Acuerdo 924 Por el cual se aprueba la incorporación del cambio en los límites de generación y absorción de potencia reactiva de las unidades de la planta de generación Porce III y las respectivas curvas de carga

924

2 Febrero, 2017

Curva de cargabilidad Unidades 1, 2, y 3 de Porce III:

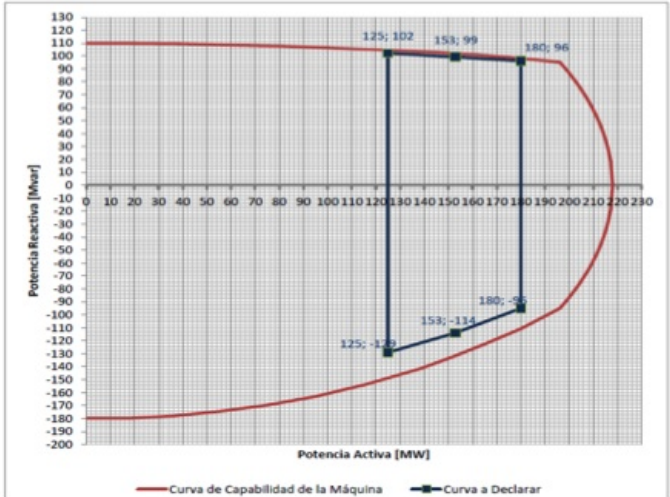
Que como resultado de la realización de las pruebas de potencia reactiva de las unidades de la planta de generación Porce III, se encontraron diferencias en los límites de generación y absorción de potencia reactiva, haciéndose necesario solicitar el cambio de los parámetros de la curva de cargabilidad.

Aprobar la declaración de una nueva curva operativa de carga de las unidades de la planta de generación Porce III, en las que se define la capacidad para entrega y absorción de potencia reactiva de la unidad en función de la potencia activa generada.

Parámetros a declarar unidades 1, 2, y 3 de Porce III

Sobreexcitación		Subexcitación	
P [MW]	Q [Mvar]	P [MW]	Q [Mvar]
125	102	125	-129
153	99	153	-114
180	96	180	-95
